Planbezeichnung:
Antrag auf Planfeststellung nach § 28 PBefG

Projektnummer: **P500279** Projekt: **Neubau Betriebshof Tram Ständlerstraße**

Objektübersicht: Unterlage Nr.: 06.04.02_01

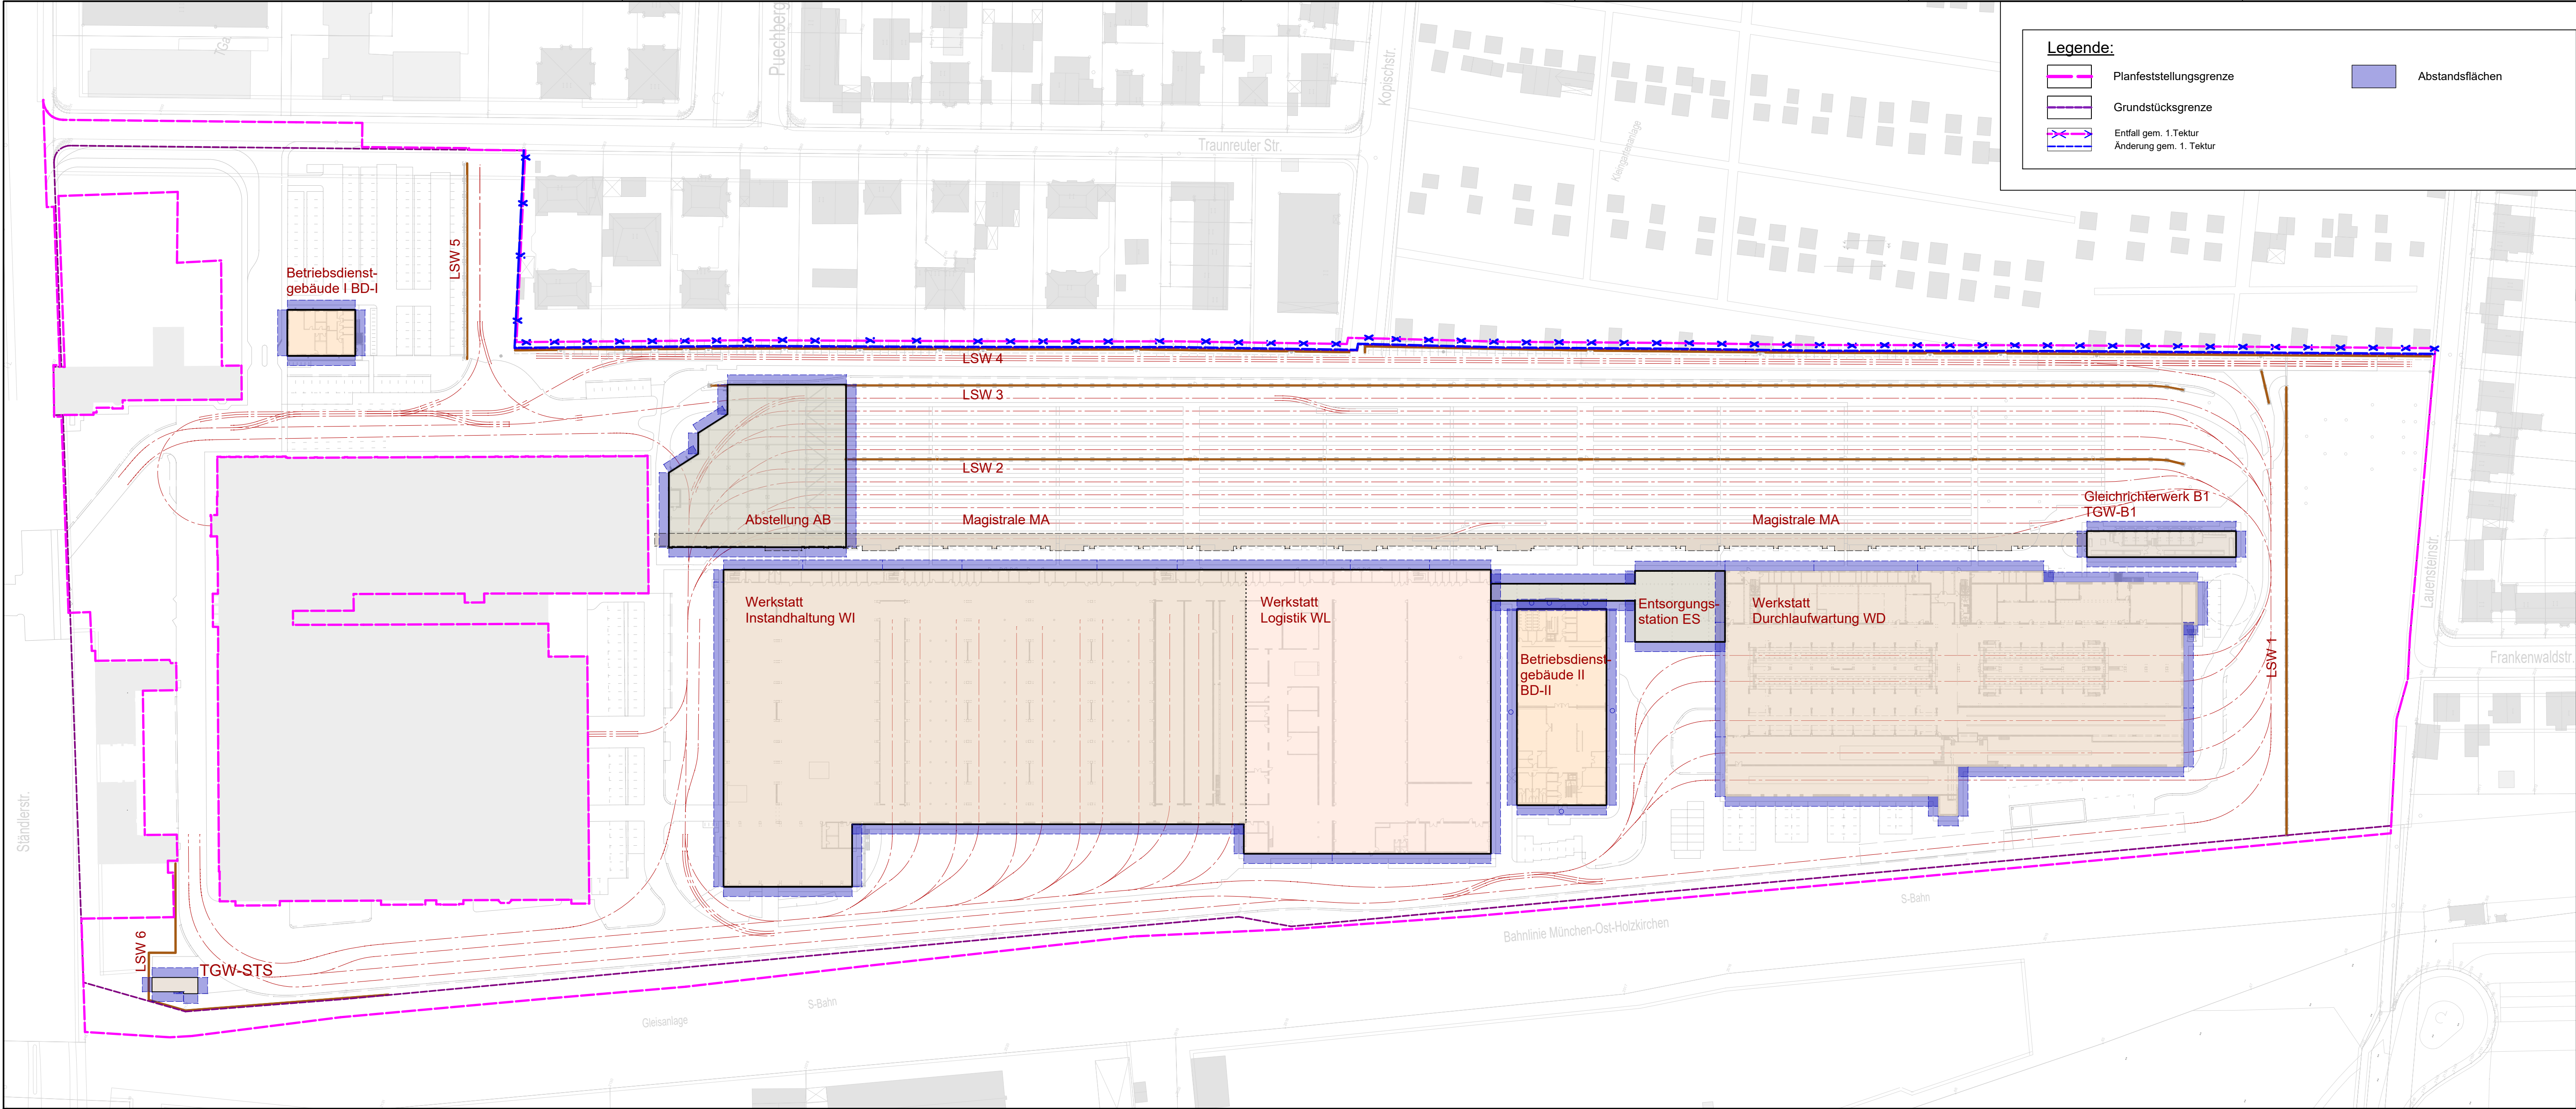
1	Entfall der vorüberg. in Anspr. z. n. Fläche an der östlichen Grenze	Friese		17.01.2025
A	Gleichstellung	Friese		16.03.2023
Index	Art der Änderung	bearbeitet	freigegeben	Datum
